SSI report

2005:11

SSI:s granskning av SKB:s Fud-program 2004

SUMMARY: In this report the Swedish Radiation Protection Authority's (SSI) review of the Swedish Nuclear Fuel and Waste Management Company's (SKB) RD&D programme 2004 is presented. In the review SSI comments, among other things, SKB's plan of action and future direction of SKB's RD&D programme, need for different types of consultations, plans for demonstration of canister deposition and long term experiments, and strategies for dismantling of nuclear facilities.

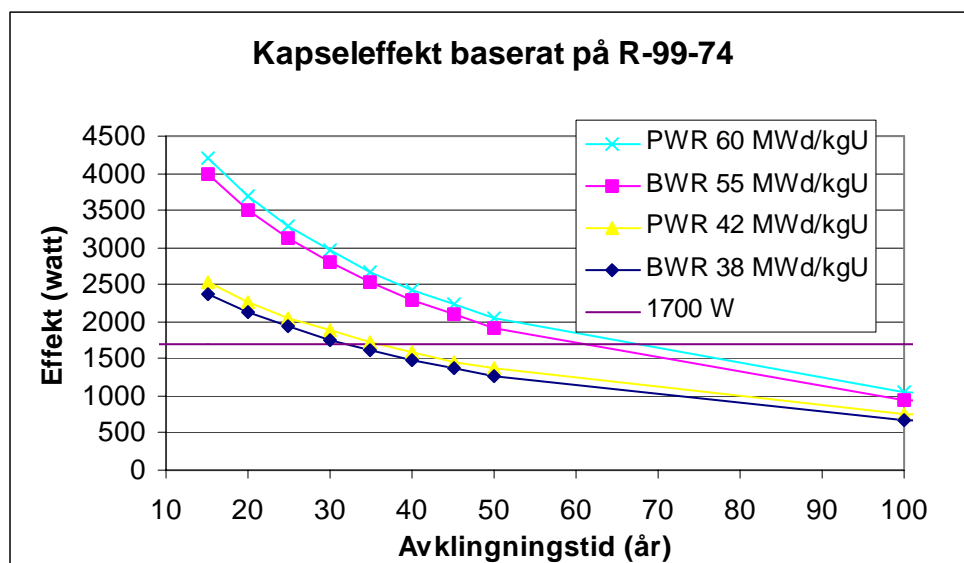
Bränslets resteffekt är en fråga som är av stor betydelse för slutförvarets värmegenerering efter deponering samt för logistiken och tidsplanen vid inkapsling och deponering. Utifrån data i [7] har SSI tagit fram nedanstående figur som visar hur effekten i en kapsel beror på utbränning och avklingningstid. Eftersom det bränsle av BWR-typ respektive PWR-typ som fanns i CLAB år 1998 har utbränningar på ca 15-45 respektive 20-50 MWd/kgU [8] och en medelavklingningstid på ca 20 år (2005) gör SSI bedömningen att SKB behöver göra en totalinventering och optimering innan deponering inleds. Speciellt bör möjligheten att uppfylla kriteriet 1700 W per kapsel även för framtida bränsle med högre utbränning beaktas. SKB behöver även klargöra på vilket sätt befintligt och prognostiserat MOX-bränsle kan komma att påverka kapslarnas genererade värmeeffekt.
